FORMULA CARGOS QUE INDICA A LA ILUSTRE MUNICIPALIDAD DE AYSÉN

RES. EX. N° 1/ROL F-028-2020

Coyhaique, 26 MAY 2020

Imagen 3. Situación del sistema de tratamiento

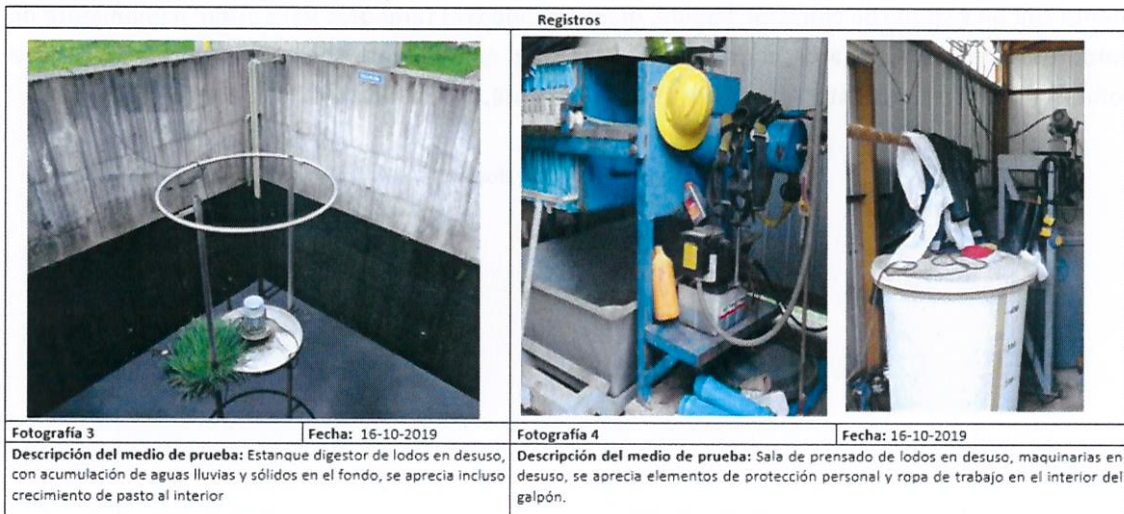
13. Que, sin perjuicio de lo anterior, entre los hallazgos relevados durante la actividad de fiscalización ambiental, se constató que no hay tratamiento de lodos en la PTAS Mañihuales, por cuanto sólo uno de los dos reactores SBR se encontraba en operación, con lodo acumulado en su estanque, sobrepasando el nivel de las aguas, y emanando olor a fecas. Se constató que el estanque digester no es utilizado, se encuentra con acumulación de aguas lluvias y sólidos, y se ha formado pasto en su interior. También se constató que la maquinaria de prensado no ha sido utilizada para prensar lodos, utilizándose la sala de prensado como bodega de vestuario, materiales de insumos, repuestos, etc. Por último, se constató que no se realiza retiro de los lodos desde el proceso, ni tratamiento, ni extracción desde la PTAS de Villa Mañihuales.

Fotografía 8	Fecha: 16-10-2019
Descripción del medio de prueba: Estanque aireación SBR-2, en operación de descarga hacia la cámara de contacto, se aprecia lodo acumulado en el estanque que sobrepasa el nivel de las aguas e incluso presenta crecimiento de pasto. Se percibe olor a fecas en el sector	
Fotografía 9	Fecha: 16-10-2019
Descripción del medio de prueba: Estanque aireación SBR-1, no está operativo. Se percibe olor a fecas en el sector

Imagen 5. Filtración en estanque de acumulación

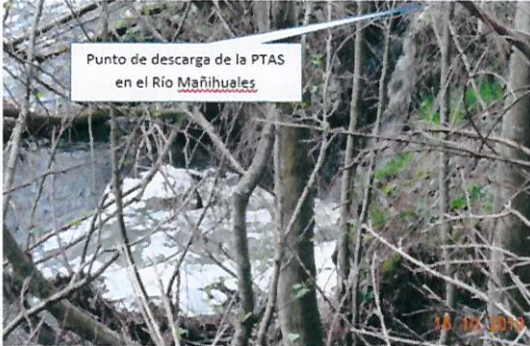
19. Que, sin perjuicio de aquello, durante la fiscalización ambiental realizada por personal de esta Superintendencia del Medio Ambiente, se ha constatado que existe una filtración de aguas servidas desde el estanque de alimentación al bypass que conecta con el efluente.

Imagen 7. Diseño del proyecto de paisajismo

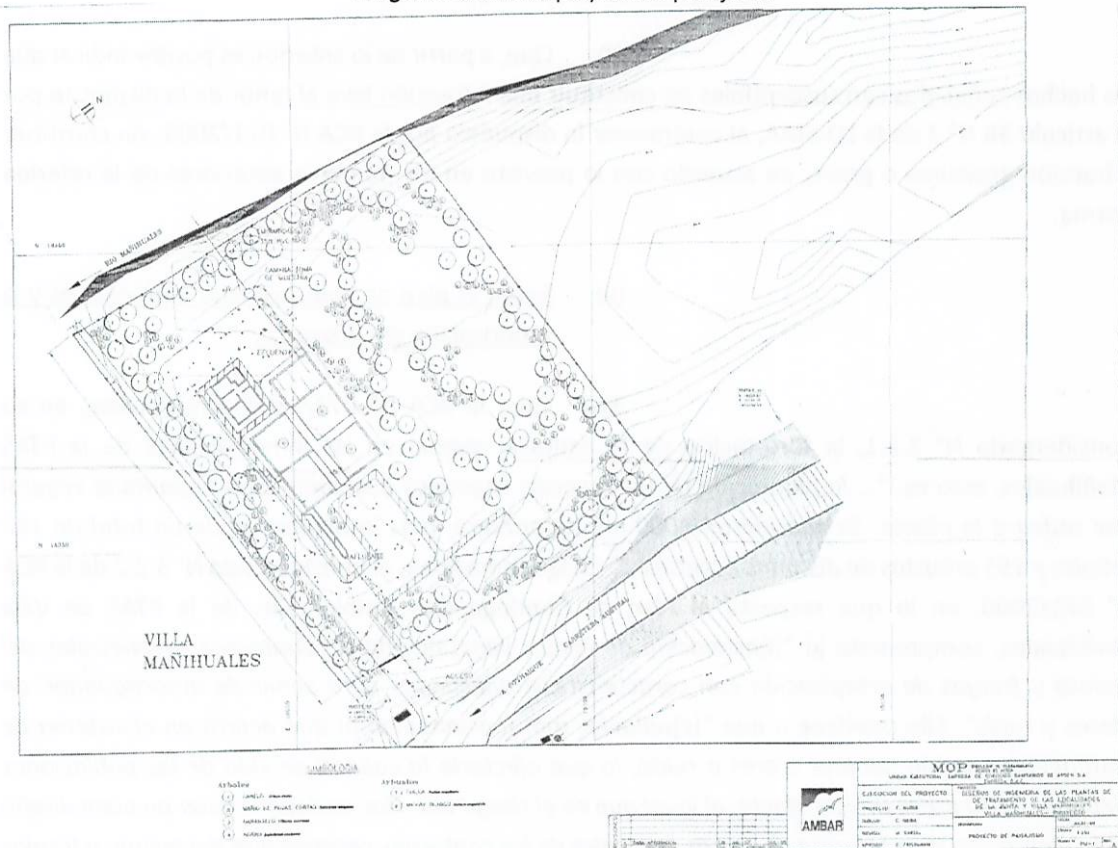
33. Que, es dable referir, igualmente, que la DIA del Proyecto considera la arborización del entorno, no sólo como una medida para hacer frente a los posibles ruidos u olores que puedan generarse, sino también como una medida para mitigar el impacto al valor paisajístico o turístico de la zona, toda vez que se considera que “[e]l proyecto se emplazará en un área no mayor a cuatro hectáreas, en las que se considera realizar una mitigación visual principalmente compuesta por especies arbóreas y herbáceas de la zona dispuestas alrededor de todo el perímetro de la planta manteniendo un estilo naturalista, evitando las líneas rectas de modo de atenuar la ortogonalidad de las obras construidas.”¹⁵. De este modo, en la DIA del Proyecto se incluyó vía anexo un Proyecto de Paisajismo para la PTAS de Villa Mañihuales, ya que “[l]a integración de plantaciones paisajísticas al interior de Platas de Tratamiento de Aguas Servidas, permite la generación de soluciones no solamente ornamentales, sino también de orden técnico, complementarias al diseño y operación del proyecto”. La disposición propuesta para el referido proyecto de paisajismo, fue la siguiente:

Imagen 8. Entorno sin arborización

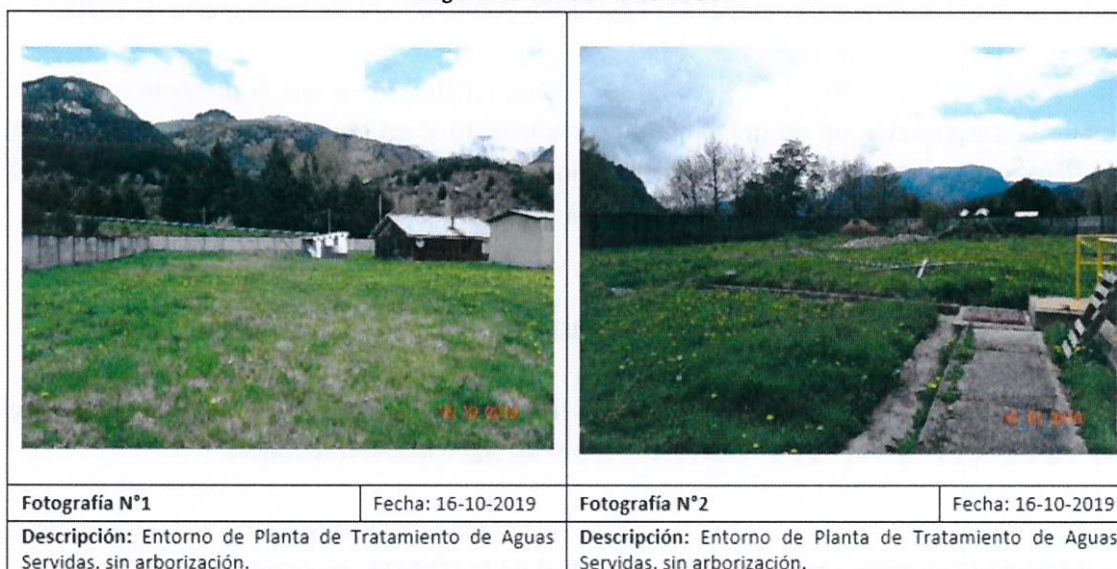
34. Que, no obstante lo indicado anteriormente, entre los hallazgos mencionados en el Acta de fiscalización, se constató que “[e]n el recinto no existen franjas de arborización o vegetales plantados”. A este respecto, las siguientes imágenes anexas al expediente de fiscalización, permiten evidenciar la situación actual de la PTAS de Villa Mañihuales:

35. Que, a propósito de esta falta de arborización, se ha constatado igualmente en el Acta de fiscalización, que “[e]n la planta se percibe un olor característico a fecas”.
